Date : 17 Septembre 2020

COMPTE-RENDU DE REUNION

Réunion technique de présentation de la gestion des Eaux Pluviales de la ZAC Bois du Temple

Objet de la réunion : L'objet de cette réunion est de partager les principes de gestion des eaux pluviales de la ZAC du Bois du Temple en vue de l'obtention d'une dérogation à l'article 1 du SAGE.

Données Météo-France moyenne 1981-2010

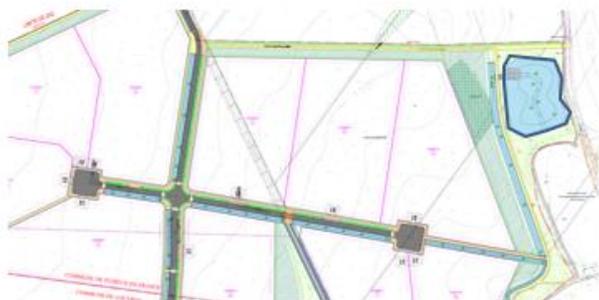
- Ces valeurs donnent une moyenne de 2,3mm/jour avec des écarts allant de 0,4mm/j en décembre à 4,67mm/jour en juillet. GPA explique que dans les dimensionnements des ouvrages il a été retenu une valeur moyenne de 2mm/jour.
